MOS-IC

> 拒絕理由通知書 Office Action

特許出願の番号

第105236号 平成11年 特許願

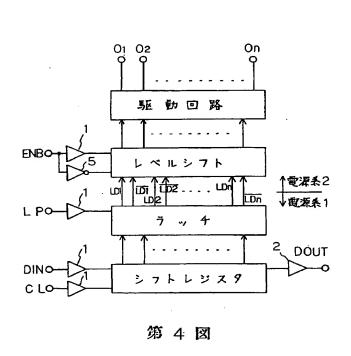
引用文献1 (第5図等) に記載されたレベルシフト回路は、その構成からみて ラッチ機能を有することは自明である。

本願発明のラッチ回路の入力信号がパルス信号とクロック信号であるのに対し て、引用文献1のレベルシフト回路の入力信号は信号ENBと信号LDnである が、引用文献1のレベルシフト回路のラッチ動作と入力信号(信号ENBと信号 LDn)の関係を考慮すると、本願のラッチ回路と入力信号(バルス信号とクロ ック信号)の関係と何ら相違するものではない。

したがって、引用文献1の信号ENBと信号LDnは、本願発明のパルス信号 とクロック信号に相当するものと認められるので、引用文献1には、本願発明の と格別相違しないラッチ回路が記載されているものと認める。

引用文献1 (第5図) には、本願発明と格別相違しないラッチ回路が記載されている。
